発電用原子力設備規格 設計・建設規格 第I編 設計・建設規格2020年版 JSME S NC1-2020

設計・建設規格2020年版の概要

2023年2月2日

(一社)日本機械学会 発電用設備規格委員会
原子力専門委員会 設計・建設分科会

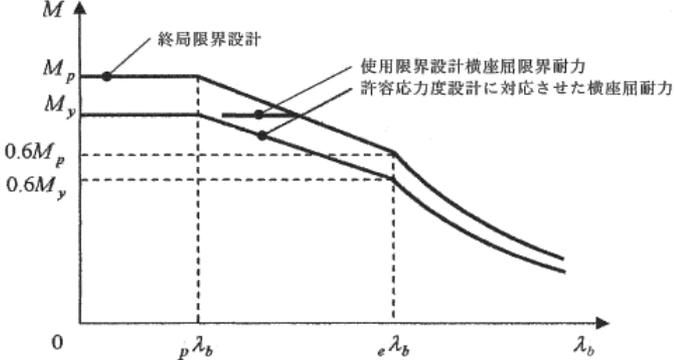
| 設計・建設規格2012年版(2014年追補版含む) | 設計・建設規格2015年追補版 |
|--|--|
| <p>SSB-3122.1 供用状態AおよびBでの許容応力</p> <p>供用状態Aおよび供用状態Bにおいて生じる一次応力と二次応力（支持される機器の熱膨張により生じる応力に限る）を加えて求めた応力は、次の値を超えないこと。</p> <p>(1) 引張応力および圧縮応力 引張応力および圧縮応力のサイクルにおける最大値と最小値との差（引張応力の符号は正とし、圧縮応力の符号は負として計算する）については、SSB-3121.1(1)に定めるf_tの3倍の値</p> <p>(2) せん断応力 せん断応力のサイクルにおける最大値と最小値との差については、SSB-3121.1(2)に定めるf_sの3倍の値（すみ肉溶接部については、SSB-3121.1(2)に定める値の1.5倍の値）</p> <p>(3) 曲げ応力 曲げ応力のサイクルにおける最大値と最小値との差については、SSB-3121.1(4)に定めるf_bの3倍の値。ただし、荷重面内に対称軸を有する圧延形鋼および溶接組立鋼であって、強軸まわりに曲げを受けるもの（箱形断面のものを除く）の場合には、a.の計算式により計算した値の1.5倍の値またはb.の計算式により計算した値の3倍の値のいずれか小さい方の値</p> <p>a. $f_b = \left\{ 1 - 0.4 \frac{\ell_b^2}{CA^2i^2} \right\} f_t \quad (\text{SSB-1.23})$</p> <p>b. $f_b = \frac{0.433EA_f}{\ell_b h} \quad (\text{SSB-1.24})$</p> <p>$f_b$: 許容曲げ応力 (MPa) ℓ_b, C, i, A_fおよびh : それぞれSSB-3121.1(4)に定めるところによる。 AおよびE : それぞれSSB-3121.1(3)に定めるところによる。 f_t : SSB-3121.1(1)に定めるところによる。</p> | <p>SSB-3122.1 供用状態AおよびBでの許容応力</p> <p>供用状態Aおよび供用状態Bにおいて生じる一次応力と二次応力（支持される機器の熱膨張により生じる応力に限る）を加えて求めた応力は、次の値を超えないこと。</p> <p>(1) 引張応力および圧縮応力 引張応力および圧縮応力のサイクルにおける最大値と最小値との差（引張応力の符号は正とし、圧縮応力の符号は負として計算する）については、SSB-3121.1(1)に定めるf_tの3倍の値</p> <p>(2) せん断応力 せん断応力のサイクルにおける最大値と最小値との差については、SSB-3121.1(2)に定めるf_sの3倍の値（すみ肉溶接部については、SSB-3121.1(2)に定める値の1.5倍の値）</p> <p>(3) 曲げ応力 曲げ応力のサイクルにおける最大値と最小値との差については、SSB-3121.1(4)に定めるf_bの3倍の値。ただし、<u>SSB-3121.1(4)a. (b)及び(c)の場合においては、f_bの1.5倍の値</u></p> |

- ・図 PVC-4212-1「クラス2容器 継手区分Cの構造」(1)
- ・図 PVD-4112-1「クラス3容器 継手区分Cの構造」(1)
- ・図 PVE-4213-1「クラスMC容器 継手区分Cの構造(その1)」(1)
- ・図 PPC-4010-2「クラス2配管 継手区分Cの構造」(1)
- ・図 PPD-4010-2「クラス3配管 継手区分Cの構造(その1)」(1)

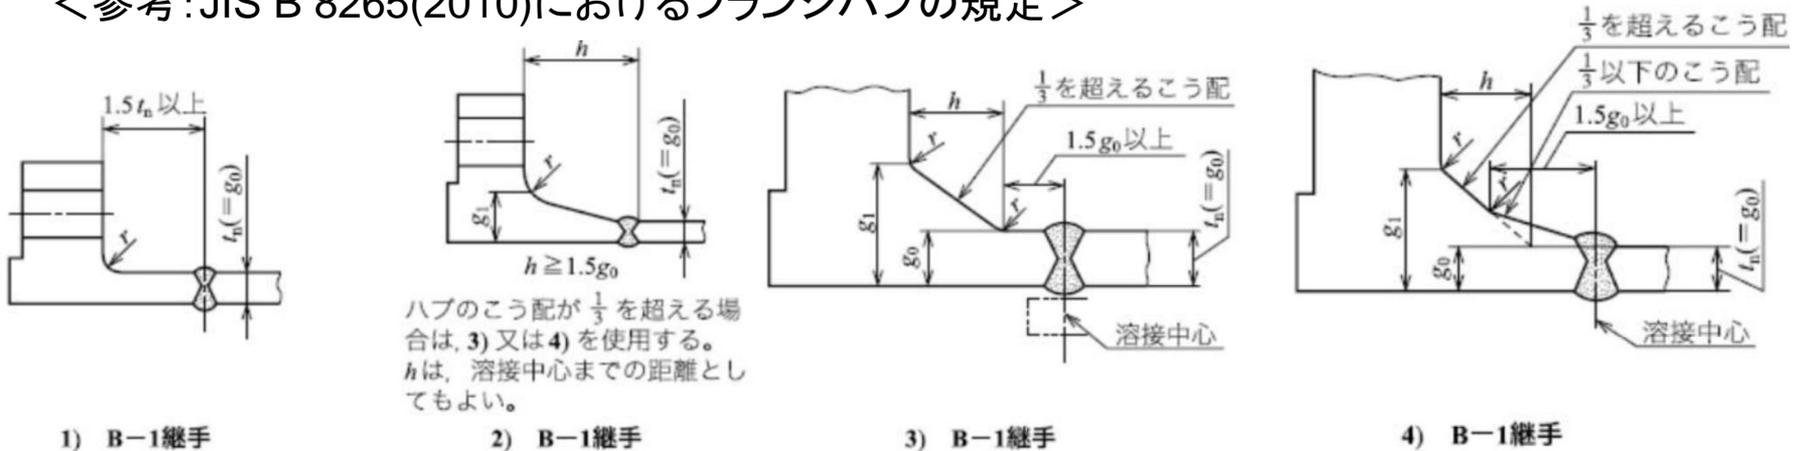
図PVD-4112-1「クラス3容器 継手区分Cの構造」(1)にはフランジのハブのこう配が2段階の溶接部形状が規定されているが、こう配が1段階の溶接部設計もJIS規格及びASME規格(Sec.III Class 2,3)に適合しており、PVD-4110が許容する「同等以上の効果が得られる溶接方法」に該当するものとしている。(質疑応答QNC200582を参照)

また、図PVD-4112-1(1)はハブのこう配なしですみの丸みを設ける構造を許容しているが、このすみの丸みについては具体的な寸法が規定されていない。一方、最新のJIS規格及びASME規格の形状では、ハブとフランジを結ぶ輪郭線に丸みを設けてその半径の値を規定している。

以上のような規定の状況に鑑み、JISやASMEとの規格の整合性をとるため、PVD-4112-1「クラス3容器 継手区分Cの構造」(1)を含め、クラス2, 3, MC容器、クラス2, 3配管のそれぞれ次に挙げる図を、最新のJIS規格及びASME規格と同様の図に置き換えた。

図PVC-4212-1(1), 図PVD-4112-1(1), 図PVE-4213-1(1), 図PPC-4010-2(1), 図PPD-4000-2(1)をフランジハブのこう配の有無に応じて分割すると共に、ハブのこう配が1/3を超える場合の図を追加した。また、ハブとフランジを結ぶ輪郭線に丸みを設け、丸み(r)に関する規定を備考に追加した。(下図は図PVD-4112-1(1)の例を示す)

| 設計・建設規格 2013年追補版 | 設計・建設規格 2014年追補版 |
|---|---|
| <p>(1)</p>  | <p>(1) (2) (2-a) (2-b)</p>  <p>ハブのこう配が 1/3 を超える場合は、(2-a)または(2-b)を使用する。</p> <p>[備考] r: すみの丸み (mm)。0.25 t_n または 4.5mm のうちいずれか大きい方以上</p> |

<参考: JIS B 8265(2010)におけるフランジハブの規定>

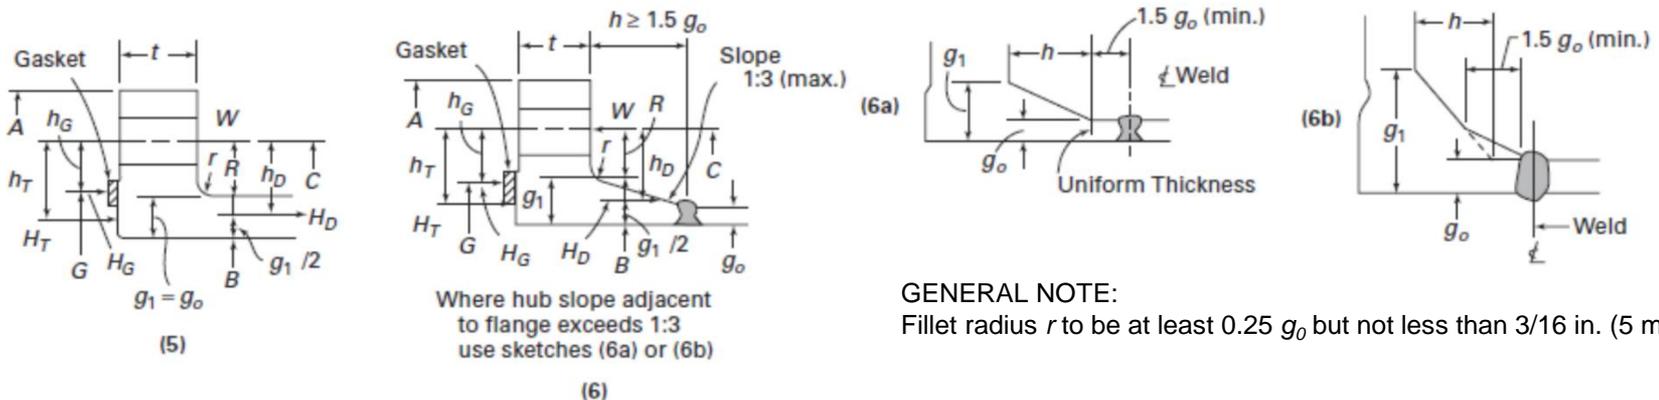
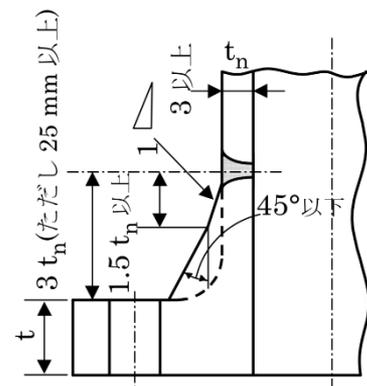
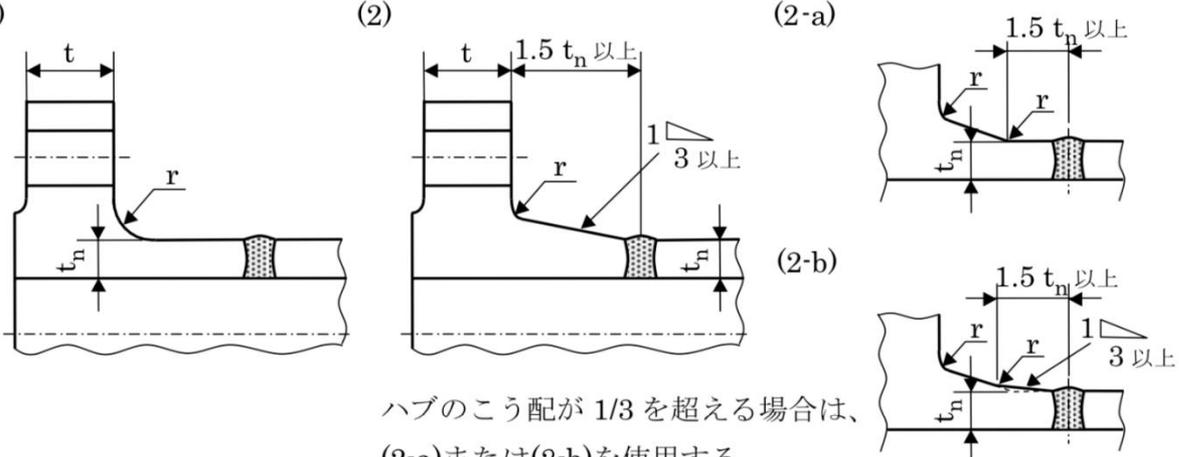
ハブのこう配が $\frac{1}{3}$ を超える場合は、3) 又は 4) を使用する。
 h は、溶接中心までの距離としてもよい。

[備考] r : すみの丸みで $0.25g_0$ 以上(mm)。ただし、4.5mm 以上とする。

GENERAL NOTE:
 Fillet radius r to be at least $0.25 g_0$ but not less than $3/16$ in. (5 mm).

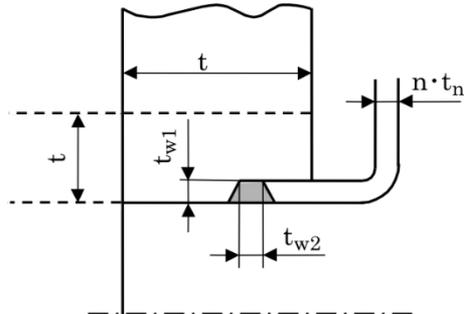
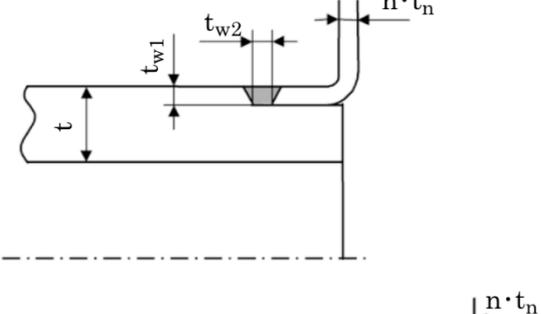
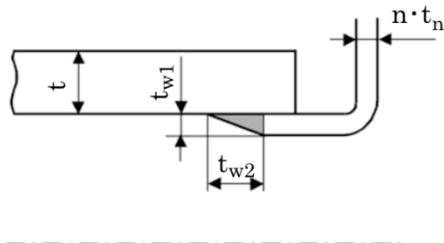
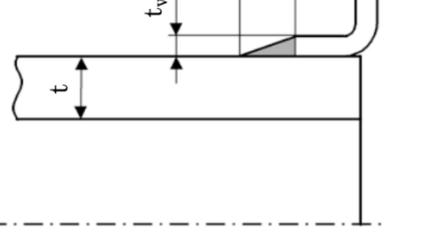
PPD-4010-6に規定されているクラス3配管の「管またはネックリングにベローを取り付ける継ぎ手の溶接部」の図と同様の図をクラス2配管及びクラス4配管の規定として追加した。(下表はクラス2の例を示す)

| 設計・建設規格 2016年版 | 設計・建設規格 2017年追補版 |
|---|---|
| <p>PPC-4010 クラス2配管の溶接部の設計</p> <p>クラス2配管の溶接部の設計は次の(1)から(5)に示す設計またはこれらと同等以上の効果が得られる溶接方法により溶接する設計とする。</p> <p>～省略～</p> <p>(5) クラス2配管の継手区分A、継手区分B、継手区分C、および継手区分D以外の継手の溶接部は次の a. から c. に掲げる溶接方法により溶接する設計によらなければならない。</p> <p>～省略～</p> | <p>PPC-4010 クラス2配管の溶接部の設計</p> <p>クラス2配管の溶接部の設計は次の(1)から(5)に示す設計またはこれらと同等以上の効果が得られる溶接方法により溶接する設計とする。</p> <p>～省略～</p> <p>(5) クラス2配管の継手区分 A、継手区分 B、継手区分 C、および継手区分 D 以外の継手の溶接部は次の a.、b.、c.および d. に掲げる溶接方法により溶接する設計によらなければならない。</p> <p>～省略～</p> <p>d. 管またはネックリングにベローを取り付ける継手の溶接部は図 PPC-4010-6 によること。</p> |

| 設計・建設規格2018年追補版 | 設計・建設規格2019年追補版 |
|-----------------|---|
| (記載なし) |  <p>(注1) 図中のA、B、C及びDは、各々継手区分A、継手区分B、継手区分C 及び継手区分Dを示す。</p> <p>(注2) θ: 円すい胴又は円すい形鏡板の半頂角(円すい頂角の1/2 の値)。 円筒胴と円すい胴の端部の溶接継手(アングルジョイント)は、$\theta \leq 30^\circ$ の場合に突き合わせ溶接とみなされる</p> <p style="text-align: center;">解説図GNR-2120-1 継手区分</p> |

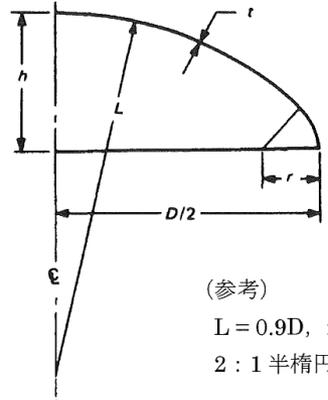
| 設計・建設規格2018年追補版 | 設計・建設規格2019年追補版 |
|-----------------|---|
| (記載なし) | <p>(解説 GNR-2120 設計に関する用語)</p> <p>3. 溶接継手は、溶接構造物における継手の位置によってA～Dに区分される。継手区分は、継手形状について指定された特別な要求事項(PVB-4200, PVC-4200, PVD-4100, PVE-4200, PPB-4000, PPC-4000, PPD-4000, PPH-4000 参照)や、健全な溶接部であることを確認するための試験要求を適用するために使用されるものであり、継手形状によって決まるものではない。</p> <p>継手区分の参考例を解説図GNR-2120-1 に示す。</p> <p>なお、管と管板の溶接、ラグ等の非耐圧部材を取り付ける溶接継手、栓等の継手、クラッド溶接など継手区分A～D に該当しない溶接継手があるため注意する必要がある。</p> |

| 設計・建設規格2018年追補版 | 設計・建設規格2019年追補版 |
|-----------------|---|
| (記載なし) | <div style="text-align: center;">  <p>(参考) $L = 0.9D$, $r = 0.17D$ のとき, 2 : 1 半楕円鏡板となる。</p> </div> <p style="text-align: center; color: red;">解説図GNR-2120-2 複数の異なる半径を有する鏡板の例</p> |

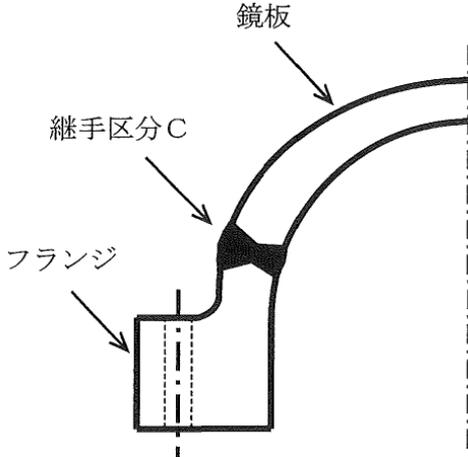
| 設計・建設規格2018年追補版 | 設計・建設規格2019年追補版 |
|-----------------|---|
| (記載なし) | <p>(解説 GNR-2120 設計に関する用語)</p> <p>(1)「全半球形鏡板」とは、断面の形状が半球形をした鏡板であり、設計上、単一の半径を有するものである。したがって、「2:1 半だ円形鏡板」や「さら形鏡板」のように複数の異なる半径(解説図GNR-2120-2におけるクラウン半径Lとナックル半径r)を有するものは、全て「全半球形鏡板以外の鏡板」となる。</p> |

| 設計・建設規格2018年追補版 | 設計・建設規格2019年追補版 |
|-----------------|--|
| (記載なし) | <p style="text-align: center;">解説図GNR-2120-6 誤解されやすい継手区分Cの例(その4)</p> |

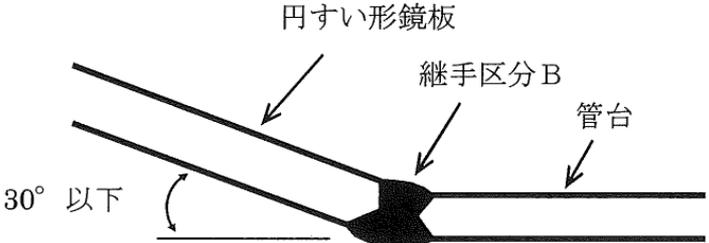
| 設計・建設規格2018年追補版 | 設計・建設規格2019年追補版 |
|-----------------|--|
| (記載なし) | <p>(解説 GNR-2120 設計に関する用語) (3)アングルジョイントの場合、角度が30° 以下の場合には突合せ溶接とみなされる。 このため、円すい形鏡板の頭頂部(径の小さい方)に突合せ溶接で管台を取り付ける継手については、解説図GNR-2120-7 に示すように円すい形鏡板の半頂角が30° 以下の場合には、継手区分B の扱い(円すい胴に円筒胴を接続する継手と同じ扱い)となる。継手区分D ではないため注意する必要がある。</p> |
